Onderwerp:	Herstel van verkeerd opgenomen figuur in stukken Heesch West
Portefeuillehouder:	Wethouder Rien Wijdeven

Heesch, 4 januari 2022

Het herstel van een verkeerd opgenomen figuur in de al voor de raad gepubliceerde stukken van het bestemmingsplan Heesch West.

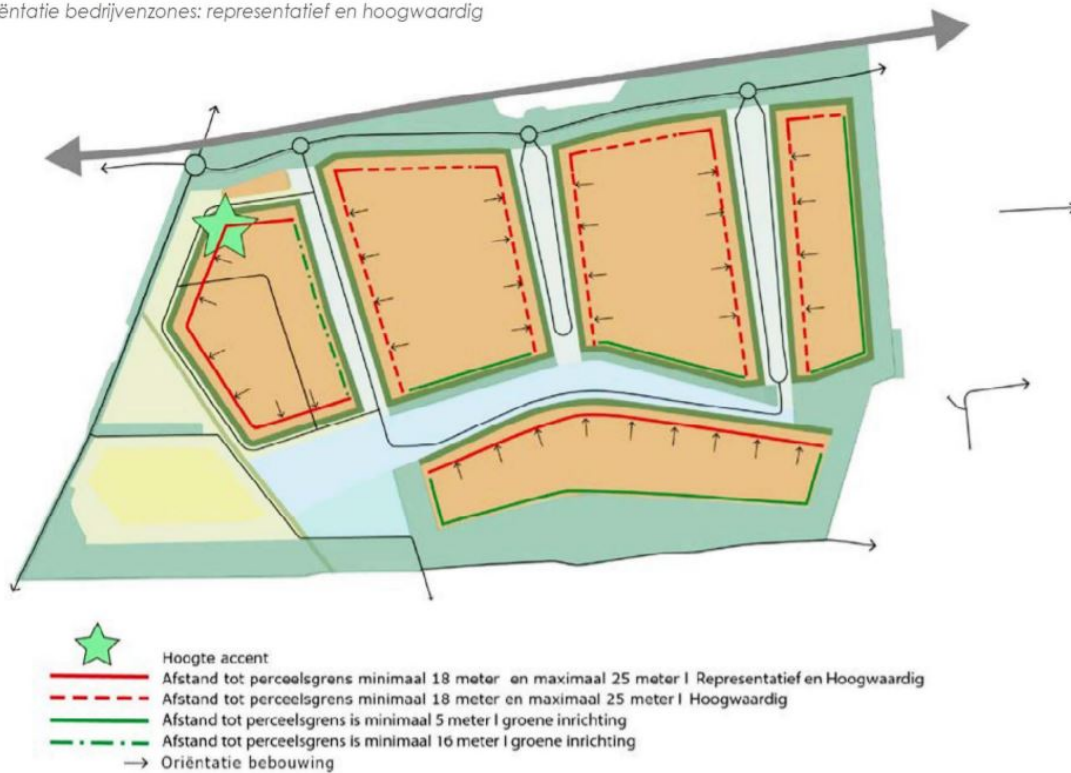
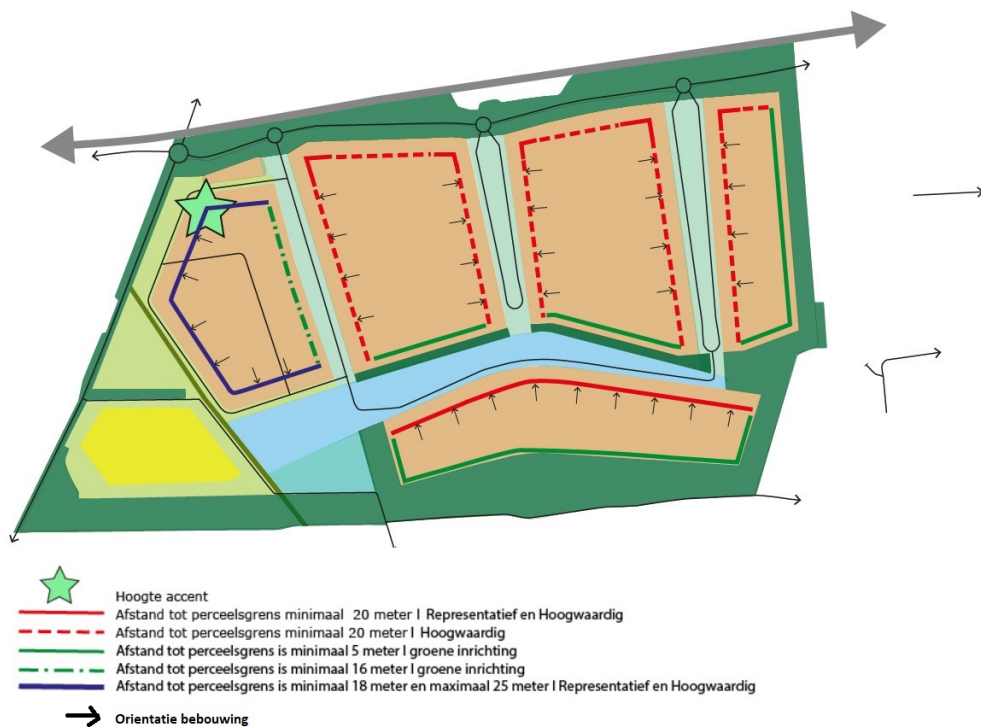
In de gepubliceerde stukken wordt onbedoeld een onjuiste minimale en maximale afstand tot de voorste perceelsgrens opgenomen voor de midden, oost en zuidzone van het bedrijventerrein van respectievelijk 18 en 25 meter. Deze minimale en maximale afstanden dienen alleen te gelden voor de westzone. Voor de midden- oost; en zuidzone (grootschalige kavels) dient alleen de eerder genoemde minimale afstand van 20 meter te gelden tot de voorste perceelsgrens, en geen maximale afstand. De nu in het figuur opgenomen maximale afstand van 25 meter is namelijk geen passende afstand voor onder meer logistieke bedrijven, die vanwege hun naar de binnenkant van het terrein georiënteerde laaddocks een afstand van 40 meter tot de voorste perceelsgrens nodig hebben.

Herstel van de figuur heeft geen nadelig gevolg voor beeld en effect van het terrein naar de omgeving, het betreft alleen naar de binnenzijde georiënteerde gevels. De aanpassing geeft de gewenste duidelijkheid bij de functionele inpassing van grootschalige bedrijven, waaronder logistiek.
